# 「全國水環境改善計畫」

## 【筏子溪水環境改善計畫】

### 整體計畫工作計畫書

申請執行機關：臺中市政府

C段變電所旁河畔先驅林緩街帶現狀

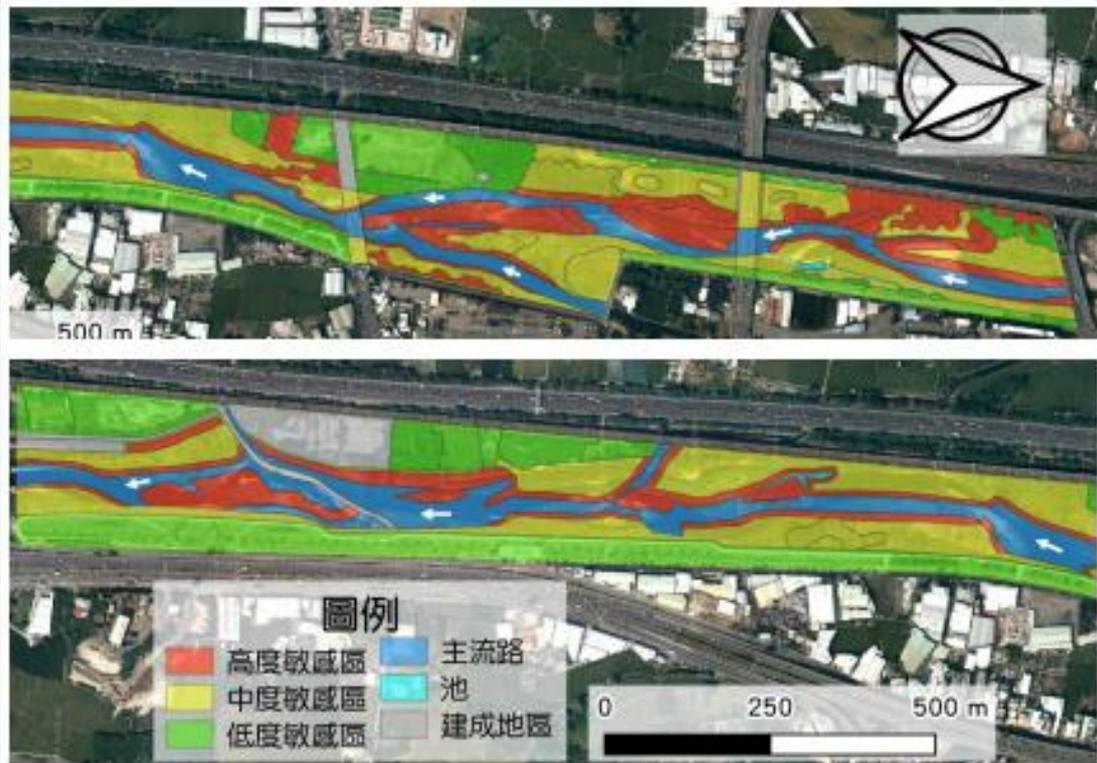
1	<p>臺中市一次變電所旁之河畔先驅林及高灘地，既列為生態敏感區域，工程應嚴格遵守「迴避」策略。另請調查現存鳥類及蝴蝶物種，喬木及灌木選種應配合棲地需求，以營造優質生態環境。</p>	<p>該處先驅林的臨路側 3 - 4 公尺範圍內為高敏感區的緩衝帶。臨路 3 公尺內之 23 株先驅喬木因樹冠層易與許多電線交雜而有長期修枝需求，為穩定受人為干擾之區域，故劃設為中度生態敏感區。因此，建議可將既有鐵絲網拆除並於緩衝區以軟性工法進行適當營造，藉此優化環教導覽自行車道，間接提升堤岸綠廊及筏子溪生態之民眾關注度。另外，本案已蒐集現地生態資料，喬木及灌木的選種以現地適生為原則。</p>
(四)	<p>水岸花都-軟埤仔溪水域環境景觀營造二期工程</p>	
1	<p>前期水域空間營造相當成功，目前仍維持優美水面。惟部分臨水植栽已枯死，請探討原因，樹種不適、水泥鋪面熱幅射效應或維護不足等因素，並思改善策略，以免事件重復發生，進而影響綠美化成果。</p>	<p>感謝委員指導，本次已將前期呈現需改善或不足之處納入，並改變策略希望能有所改善。</p>
2	<p>為加強生態檢核力道，除依公會要求填附公共工程生態自主檢核表外，另主動辦理水利工程快速棲地生態評估工作，值得肯定。至於工程施工時，亦請辦理工程會勘，以落實生態環境改善工作。</p>	<p>感謝委員肯定，後續各階段將依規落實生態檢核工作。</p>
3	<p>生態浮島，較適合魚類水下棲息利用，不如河中島易形成鳥類棲息處所，策略上請再評估處理。</p>	<p>感謝委員指導，本次提案已修改策略，取消生態浮島之設置。</p>
